**AVIS RELATIF À LA PROTECTION
CONTRE LES EVENTUELS EFFETS NOCIFS ET NUISANCES
PROVOQUÉS PAR LES RAYONNEMENTS NON IONISANTS
GÉNÉRÉS PAR DES ANTENNES ÉMETTRICES STATIONNAIRES**

Commune : LIEGE - Exploitant : ORANGE

Référence exploitant : 722L1_2 - 30502L1_3 - 40502L1_2 - 50502L1_2

Rapport n° 3924 / 2025

Figure 1 : Vue en plan des lieux de séjour et des points de contrôle

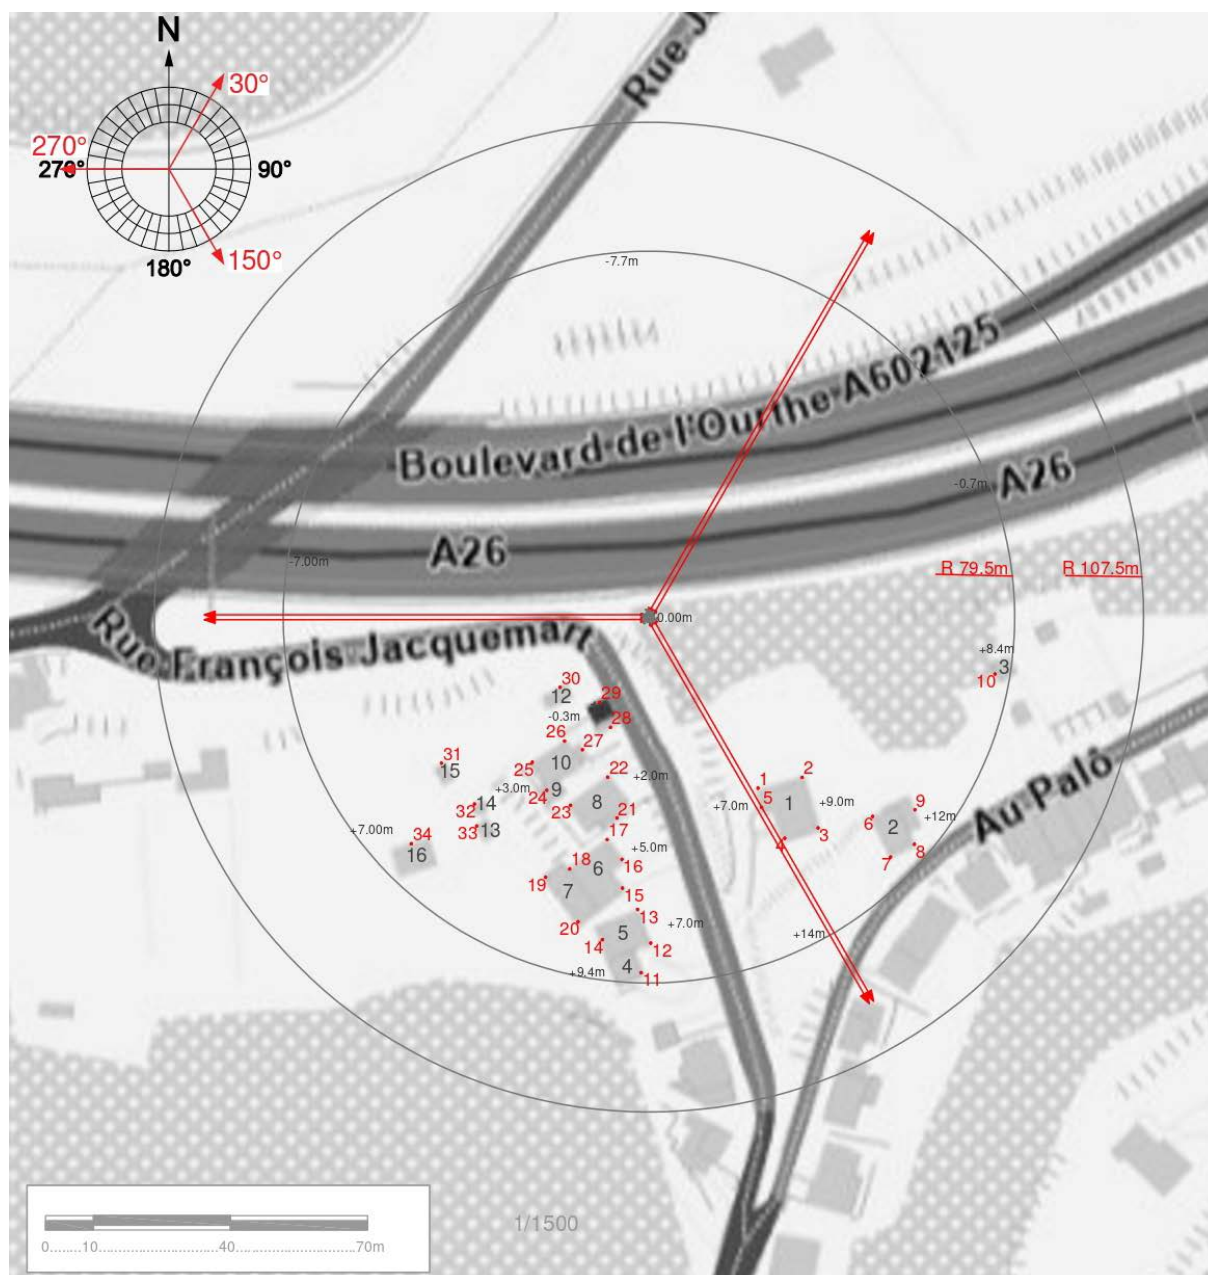
N° point de contrôle	LS	Atténuation (dB)	Indice d'exposition relatif à la limite par installation IE_i
7	2	3,0	0,656
8	2	3,0	0,588
6	2	3,0	0,355
14	5	3,0	0,297
12	5	3,0	0,203
9	2	3,0	0,179
13	5	3,0	0,112
11	4	3,0	0,101
20	7	3,0	0,087
2	1	3,0	0,075
3	1	3,0	0,074
4	1	3,0	0,069
5	1	3,0	0,066
1	1	3,0	0,060
10	3	3,0	0,047
19	7	3,0	0,040
16	6	3,0	0,035
15	6	3,0	0,034
31	15	3,0	0,030
17	6	3,0	0,029
18	6	3,0	0,027
32	14	3,0	0,027
33	13	3,0	0,025
34	16	3,0	0,025
25	10	3,0	0,019
30	12	3,0	0,011
21	8	3,0	0,009
26	10	3,0	0,009
27	10	3,0	0,009
22	8	3,0	0,008
28	11	3,0	0,008
24	9	3,0	0,007
29	11	3,0	0,007
23	8	3,0	0,007

En ce qui concerne les antennes de l'installation mentionnées dans le tableau 1, la distance maximale à laquelle la limite pourrait être atteinte, à l'extérieur, est égale à 93,7 m. S'il n'y a pas de LS à une distance inférieure, les antennes respectent forcément la limite d'immission.

Dans le cas des LS situés à l'intérieur des bâtiments, une atténuation d'obstacle est prise en compte et il en résulte que la distance maximale à laquelle la limite pourrait être atteinte se réduit à 66,8 m.

Figure 2 : Vue en plan des installations d'antennes dans un rayon de 300 mètres autour de l'installation faisant l'objet de la demande d'avis

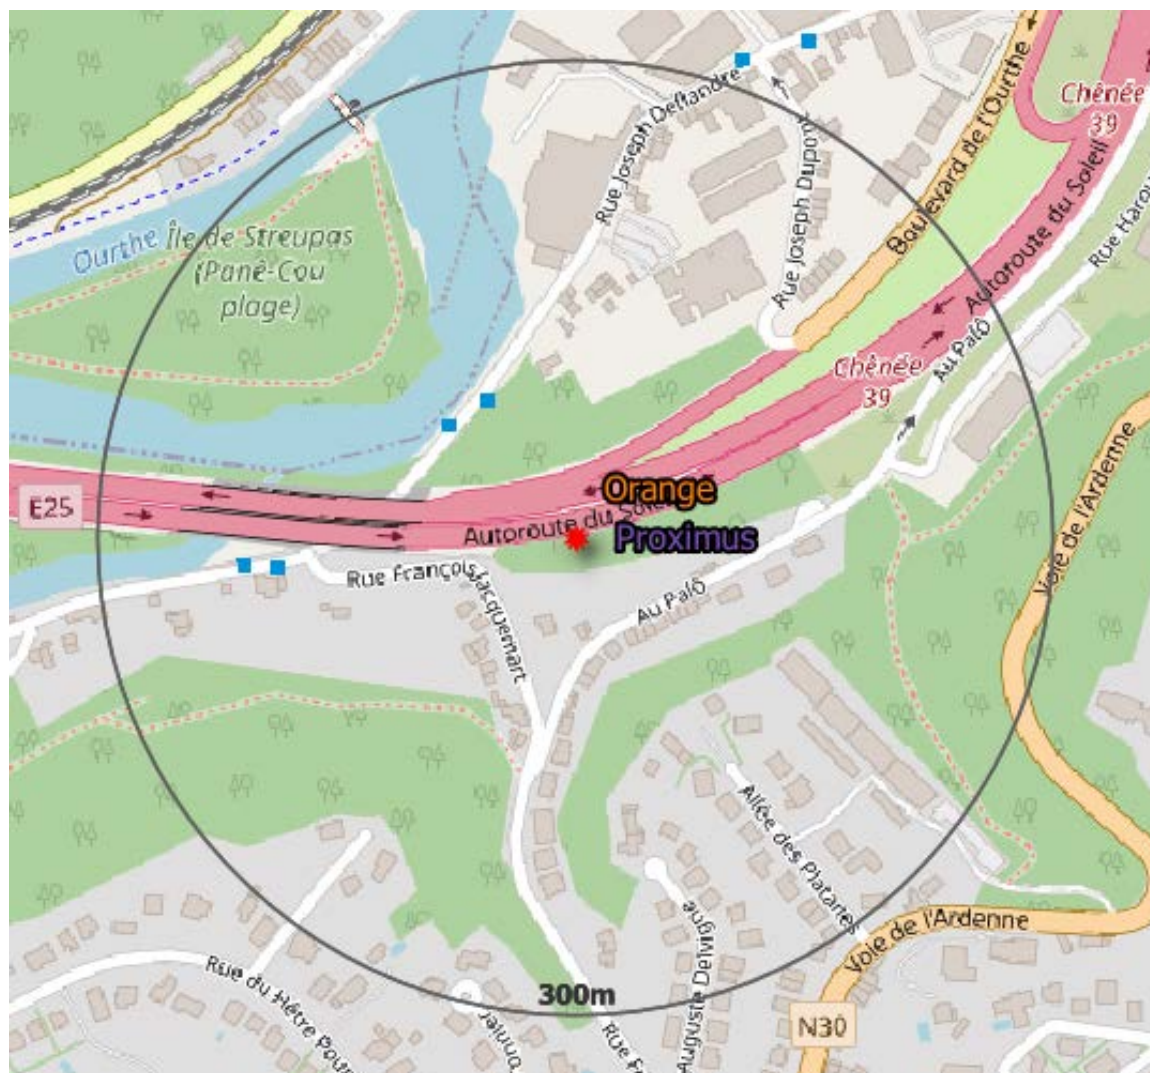
- il y a au plus 4 installations d'antennes émettrices stationnaires présentes dans la zone d'évaluation de 300 mètres de rayon représentée dans la figure 2, y inclus l'installation référencée dans le paragraphe 2 : la limite cumulative définie à l'article 4, §2 du décret est nécessairement respectée dans les lieux de séjour à l'intérieur de la zone d'évaluation de 300 mètres de rayon ;

- b) il y a exactement 5 installations d'antennes émettrices stationnaires présentes dans la zone d'évaluation de 300 mètres de rayon représentée dans la figure 2, y inclus l'installation référencée dans le paragraphe 2 et il existe, pour 3 ou 4 de ces installations, un avis attestant le respect de la limite abrogée de 3 V/m : la limite cumulative définie à l'article 4, §2 du décret est nécessairement respectée dans les lieux de séjour à l'intérieur de la zone d'évaluation de 300 mètres de rayon ;

- c) dans tous les autres cas, il a été vérifié que la limite cumulative définie à l'article 4, §2 du décret n'est pas dépassée dans les lieux de séjour sur base du nombre d'installations localisées dans la zone d'évaluation de 300 mètres de rayon représentée dans la figure 2, de leur localisation ainsi que des données inscrites dans la figure 1 et au paragraphe 4 du présent avis et dans les avis attestant le respect de la limite par installation ou de la limite abrogée de 3 V/m relatifs aux autres installations reprises dans la figure 2.

Compte tenu des considérations ci-dessus, il apparaît que l'intensité du rayonnement électromagnétique généré, dans les lieux de séjour situés dans un rayon de 300 mètres autour de l'installation référencée dans le paragraphe 2, par l'ensemble des antennes émettrices stationnaires de l'ensemble des exploitants du même site d'antennes émettrices stationnaires respecte la limite fixée à l'article 4, § 2 du décret.
